**REVISION 001 TO A  
INVITATION TO TENDER**

<b>Title - Sujet :</b> Réfection du système de traitement des eaux usées – Île Darvar, LHN du Canal-de-Saint-Ours, QC.	
<b>Solicitation No. - N° de l'invitation :</b> 5P201-20-0227/A	<b>Date :</b> 4 mars, 2021
<b>Amendment No. - N° de modification :</b> 001	
<b>Client Reference No. - N° de référence du client :</b> COUR-2003	
<b>GETS Reference No.   N° de référence de SEAG :</b> PW-21-00946603

Title – Titre :  
Réfection du système de traitement des eaux usées – Île Darvar, LHN du Canal-de-Saint-Ours, QC.

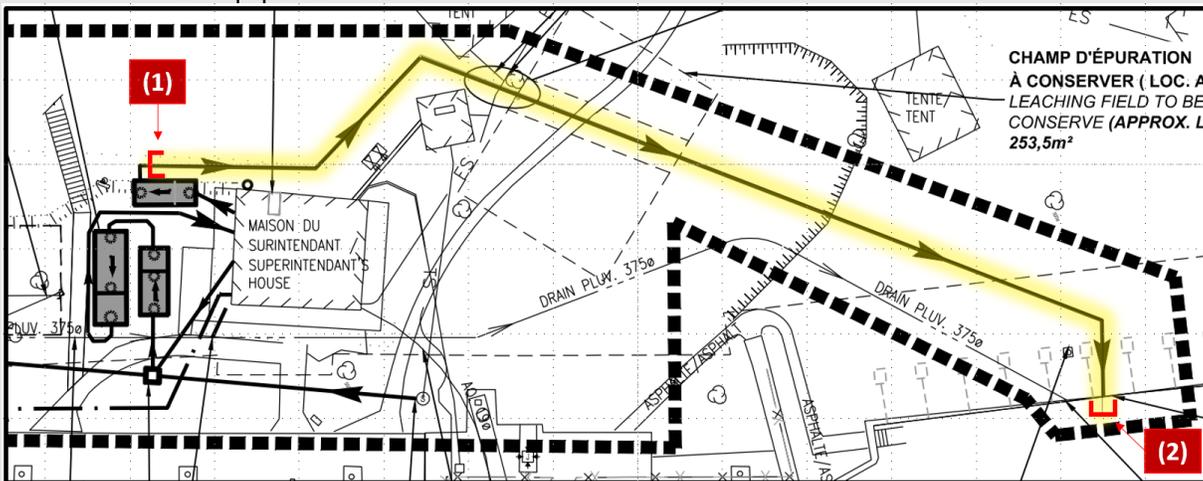
2	<p><b>QUESTION / QUESTION:</b></p> <p>FR : Advenant que les conduites à inspecter pour le provisoire et pour le définitive sont submergé d'eau, est-ce que l'inspection doit quand même être réalisé ? Devons-nous prévoir pomper la rivière ?</p> <p>EN : If the pipes to be inspected for the temporary and for the final are submerged in water, does the inspection still have to be carried out? Should we plan to pump the river?</p>

L'Entrepreneur doit prévoir fournir et installer les équipements requis pour effectuer les tests d'étanchéité requis, dont une purge à la sortie du décanteur proposé sur la conduite de refoulement (1). L'Entrepreneur doit aussi recourir aux plongeurs pour installer un bouchon avec purge adéquate au-dessus du niveau d'eau de la rivière (2), ainsi que d'enlever ces équipements après les tests si conformes aux normes.

The Contractor must provide and install the equipment required to perform the required tightness tests, including a purge at the outlet of the proposed settling tank on the discharge line (1). The Contractor must also use divers to install a plug with an adequate drain above the water level of the river (2), as well as to remove this equipment after the tests if it meets the standards.

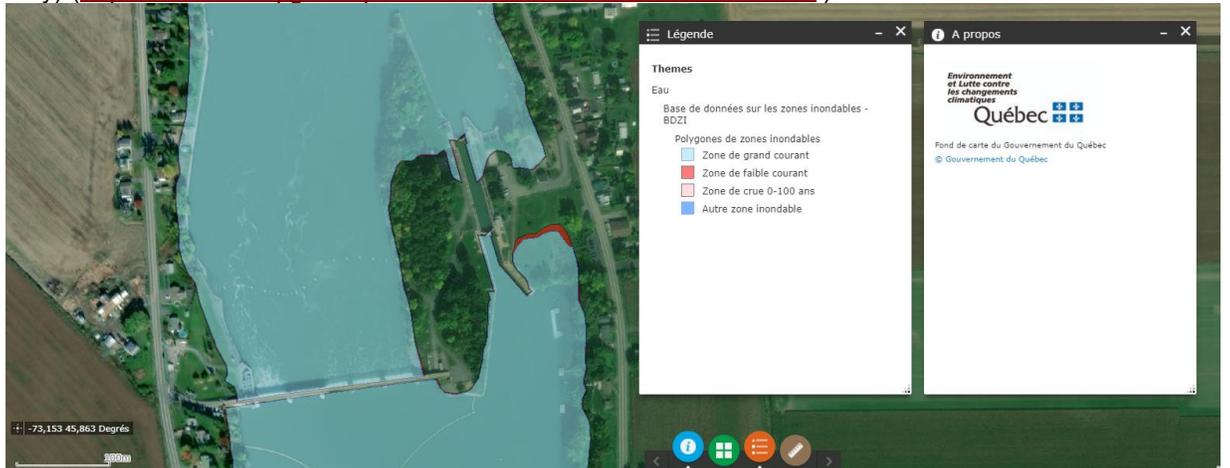
9	<p><b>QUESTION / QUESTION:</b> FR : Est-ce que Parcs Canada accordera un délai supplémentaire pour l'exécution des travaux en cas d'inondation de l'Île Darvard en période de crue ?  EN : Will Parks Canada allow additional time to complete the work in the event of the Darvard Island flooding during high water periods?</p>
	<p><b>RÉPONSE:</b> La clause CG6.5 des <b>Conditions générales (CG) 6 - Retards et modifications des travaux – Services de construction</b> répond à ce qui a trait aux retards et prolongation de délai. Parcs Canada respectera cette clause.  L'Entrepreneur doit planifier son échéancier des travaux en considérant la ligne des hautes eaux et des basses eaux observables en période de crue dans le secteur du projet. Le centre d'expertise hydrique du Québec (CEHQ) possède des cartes interactives qui permettent de déterminer sommairement les zones critiques. La figure ci-dessous présente le secteur du projet (<a href="https://www.cehq.gouv.qc.ca/zones-inond/carte-esri/index.html">https://www.cehq.gouv.qc.ca/zones-inond/carte-esri/index.html</a> ).</p>

Clause GC6.5 of the **General Condition (GC) 6 - Delays and Changes in the Work – Construction Services** responds to delays and extension of time. Parks Canada respects this clause.

The Contractor must plan his work schedule by considering the line of high and low water observable during flooding in the project area. The Centre d'expertise hydrique du Québec (CEHQ) has interactive maps that allow you to briefly identify critical areas. The figure below shows the project sector (French only) (<https://www.cehq.gouv.qc.ca/zones-inond/carte-esri/index.html>).
